GRE.EEC.R.99.IT.W.15590.00.035.00

# IMPIANTO EOLICO "TELTI"

## Comuni di Telti e Calangianus (OT)

### Riscontri alle richieste di integrazioni della commissione tecnica PNRR-PNIEC

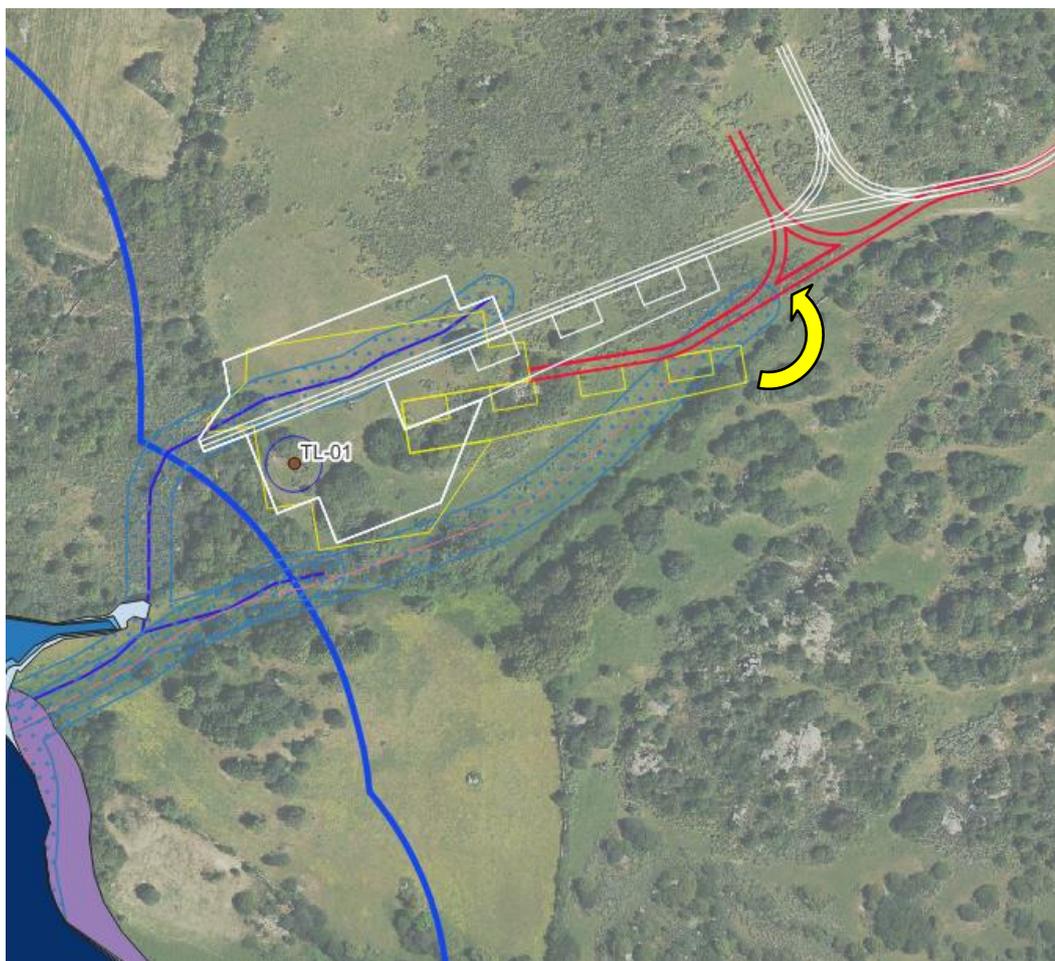
L'attuale interferenza della porzione sud della piazzola con un ulteriore elemento idrico, quest'ultimo maggiormente sviluppato, potrà essere tecnicamente evitata mantenendo la fondazione dell'aerogeneratore nella posizione attuale e prevedendo una leggera rotazione della stessa piazzola in senso antiorario con annessa locale ridefinizione del tracciato della viabilità di accesso, come rappresentato in Figura 6.

Tale soluzione, come detto, sarà sviluppata in dettaglio in sede di elaborazione del progetto definitivo da sottoporre ad AU.

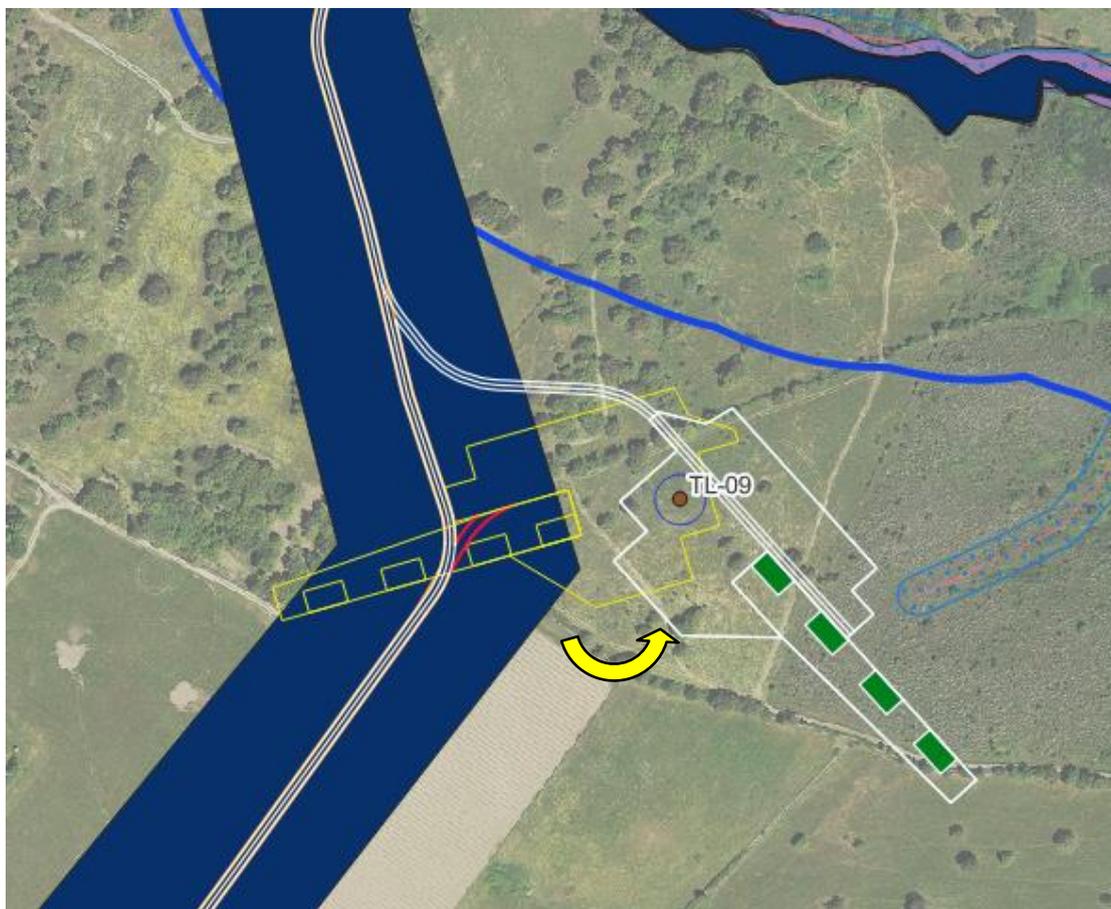
Al fine di escludere sovrapposizioni tra stessa piazzola e le aree a pericolosità idrogeologica si propone di intervenire con una leggera modifica che, ferma restando la posizione della fondazione dell’aerogeneratore, preveda la rotazione della piazzola in senso antiorario di circa 120° come indicato in Figura 7.

Per ciò che riguarda il tratto stradale di nuova realizzazione, lo stesso dovrà essere temporaneamente sistemato secondo profili e pendenze compatibili con le operazioni di trasporto e innalzamento dell’aerogeneratore e, se richiesto, riconfigurato al termine dei lavori al fine di assicurare la piena compatibilità delle opere alla disciplina del PAI.

**Figura 8 -Spostamenti dei grifoni provvisti di GPS nel territorio sardo (Anno 2018)**

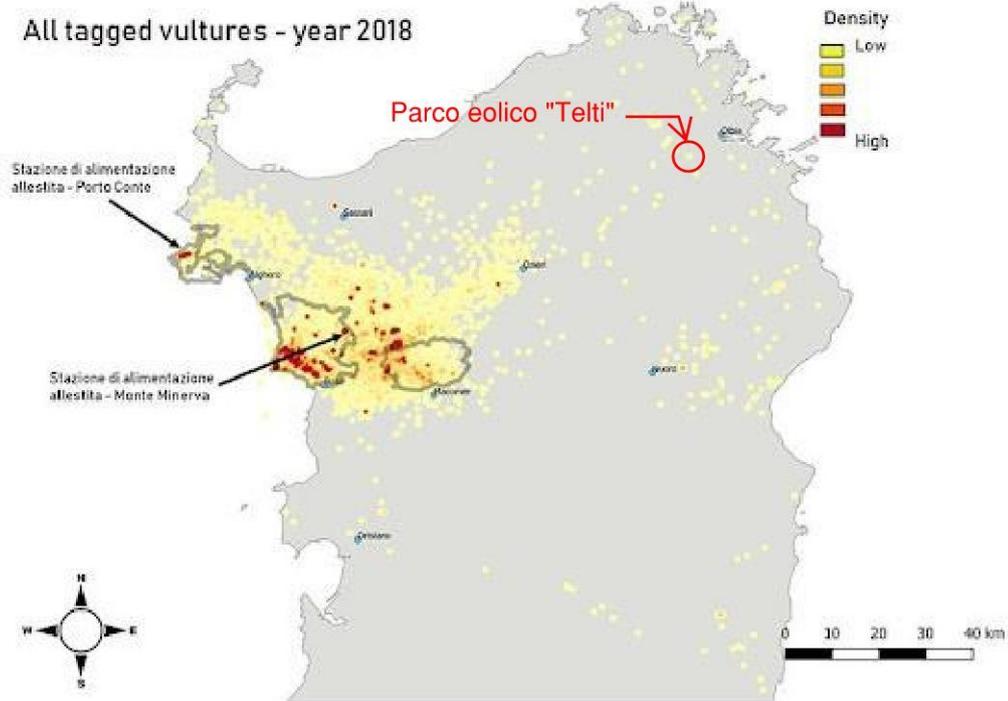
L'accertamento della presenza delle specie indicate (grifone, aquila reale, aquila del Bonelli), in ragione della nota estensione degli areali dei tre rapaci citati, richiede tempistiche di ricognizione decisamente lunghe e non compatibili con le tempistiche assegnate alla progettazione. Peraltro, in merito alla presenza del grifone nell'ambito in esame, consultando i dati satellitari di 24 individui dotati di GPS, in questa fase è possibile ricavare una prima informazione di quale sia l'entità di frequentazione della specie nell'ambito in esame (in Figura 8 sono riportati tutti i *tag* relativi all'annualità del 2018). Al riguardo, nel constatare che l'areale interessato dal progetto parrebbe poco frequentato, si evidenzia inoltre che, ai fini di valutare i possibili scenari di impatto, non è sufficiente conoscere il posizionamento dei soggetti ma è indispensabile disporre anche delle quote di sorvolo rispetto al sito d'intervento progettuale; tali dati non sono purtroppo consultabili.

Per quanto riguarda l’Aquila del Bonelli, tutti i soggetti sono stati dotati di GPS ma nell’ambito di questo progetto non è stata prevista la consultazione on-line istantanea al contrario di quanto avviene per il Grifone; pertanto, non si dispone di informazioni al riguardo. Tali informazioni verranno fornite a seguito di conclusione del monitoraggio ante-operam avviato nel mese di marzo 2024.
